工程指示編號：EI / 0834

修改版次：D

工程名稱：觀塘 裕民坊

工程項目：鋁摺件加力骨鋁料加工圖(雨棚位置)

名稱	加力骨加工圖	制圖	TOMMY	2019.7.17	修改	B	C	D
材料	50x25x3mm鋁通/詳見加工圖紙	復核			日期	19/7	22/7	23/7
顏色	MILL或任何顏色	批准			圖號	AP-JL3a

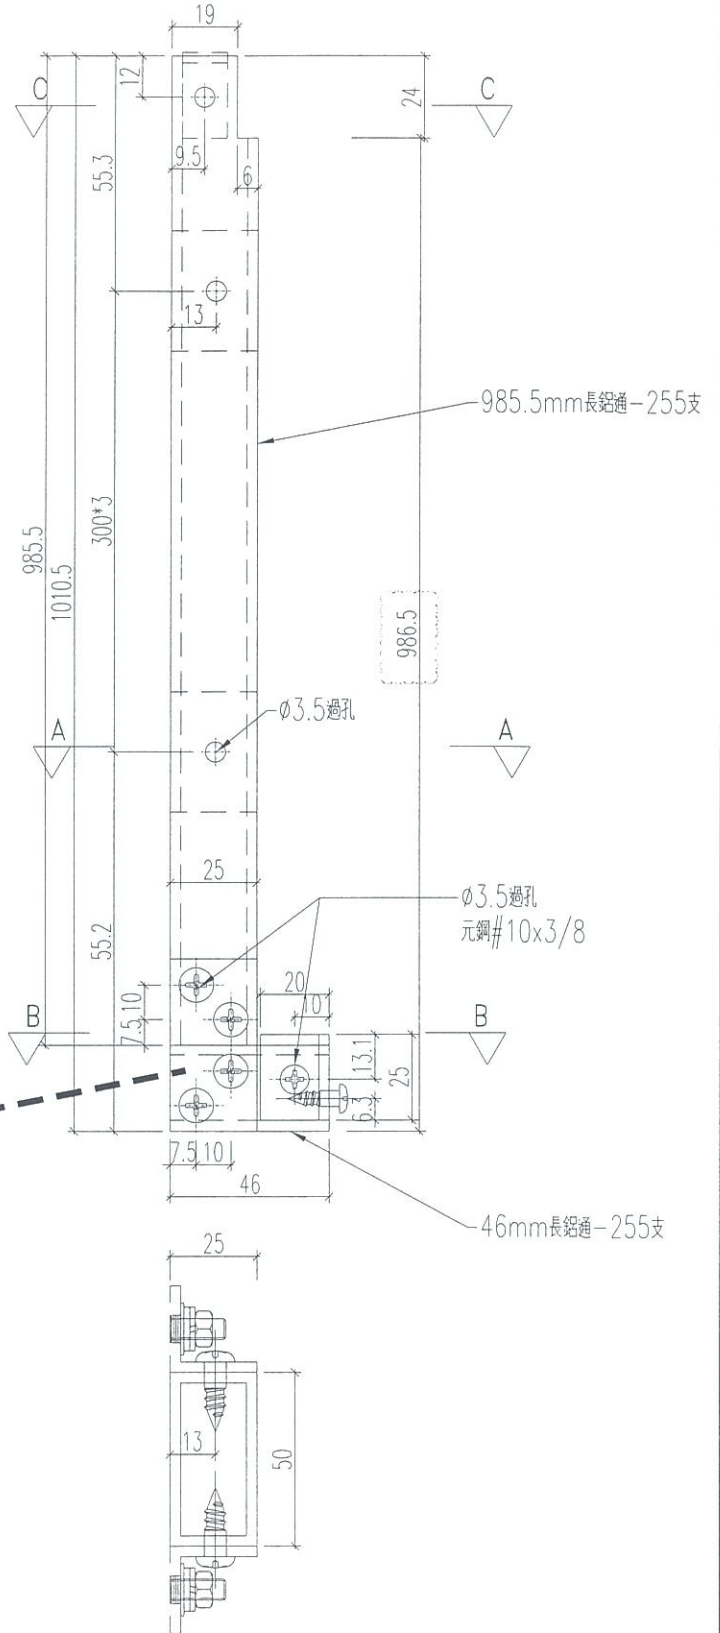
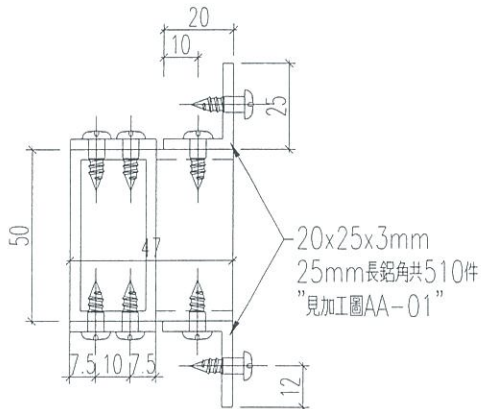
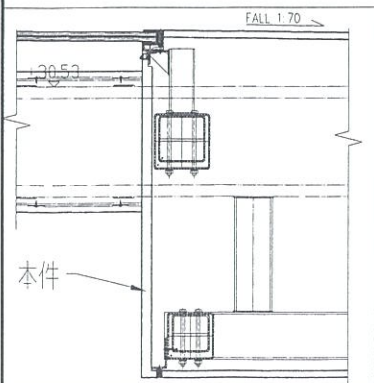
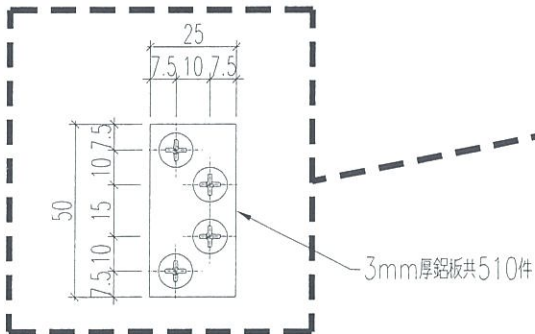
① 圖號 AP-JL3a 更正尺寸

加工數量：共255支  
(大雨棚178支 細雨棚57支  
後備20支)
